广州博厦建筑设计研究院有限公司
GUANGZHOU BOSHA INSTITUTE OF ARCHITECTURAL DESIGN CO., LTD
施工图变更（修改）通知单
NOTIFICATION OF DRAWINGS REVISIONS

建设单位 CLIENT	沙县庙门置业有限公司	抄 送 COPY TO	施工单位 、 监理单位				
项目名称 PROJECT NAME	沙县庙门村文昌大厦	业务号 PROJECT NO	YA2021SQ(建)011	专 业 DISCIPLINE	建 施	有关图纸编号 DRAWINGS NO	07
主 送 SEND TO	建设单位	修 改 依 据 DESCRIPTION BASIS

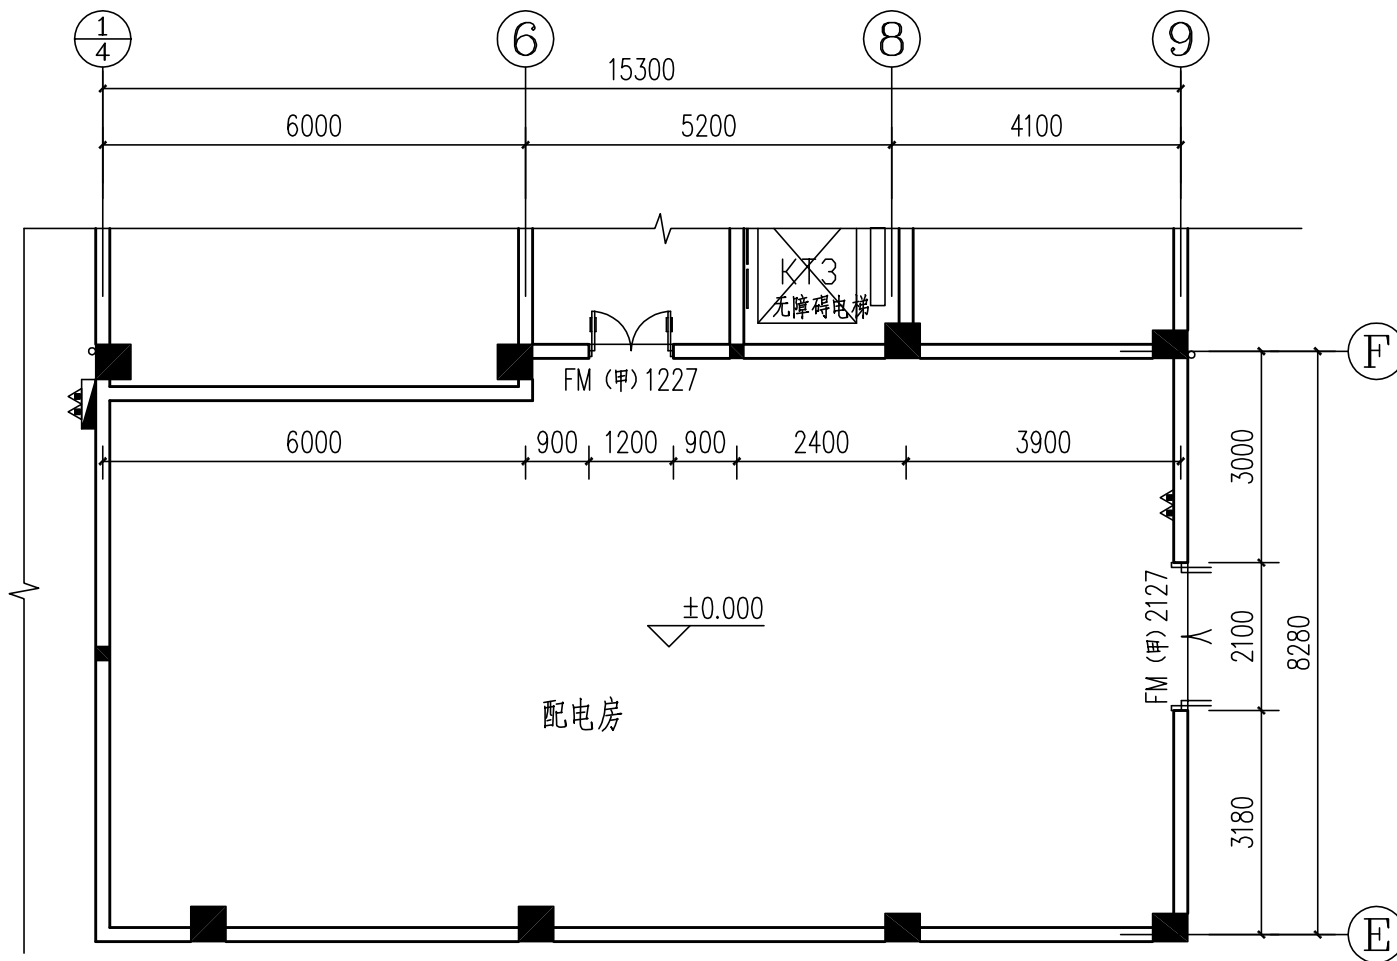
1 ⑤~⑨轴交⑥~⑦轴配电房窗C2430, FM(甲)1527取消,增加FM(甲)2127、FM(甲)1227, ⑤轴墙移至④轴上, 如下图
